Notat

Svendborg Kommunes bemærkninger vedr. fremtidig indretning af Havnepladsen i forbindelse med nye færger

Miljø og Teknik Byg og Byudvikling

8. juli 2024

Kulturmiljøets bebyggede struktur er vist på kortet.

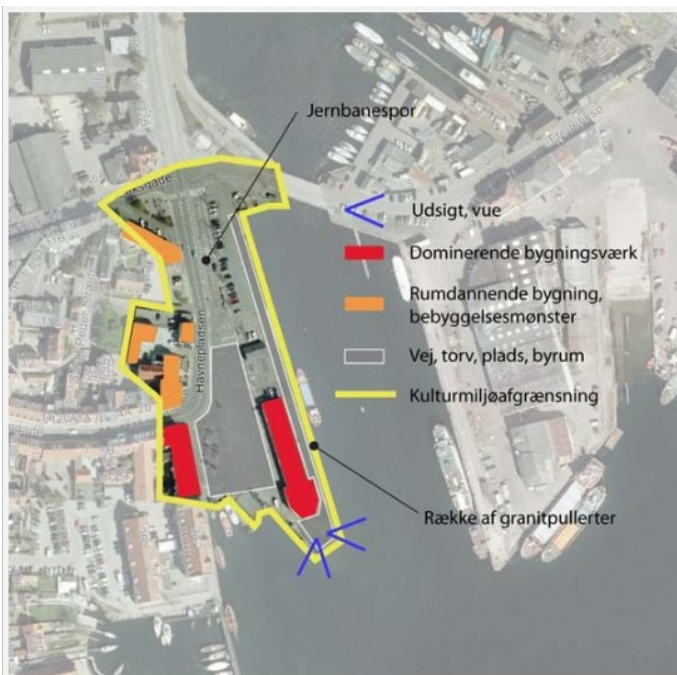
- Planafdelingens vurdering er, at projektet konflikter med kulturmiljøet på flere områder, herunder;
 - Udsigten til sundet fra forpladsen.
 - Friholdelse af pladsen og hele kulturmiljøet for ny bebyggelse og tekniske anlæg.

- Det fremgår ikke af materialet, hvordan man har forsøgt at tage hensyn til områdets sårbarhed og fastholdelse af det åbne præg.
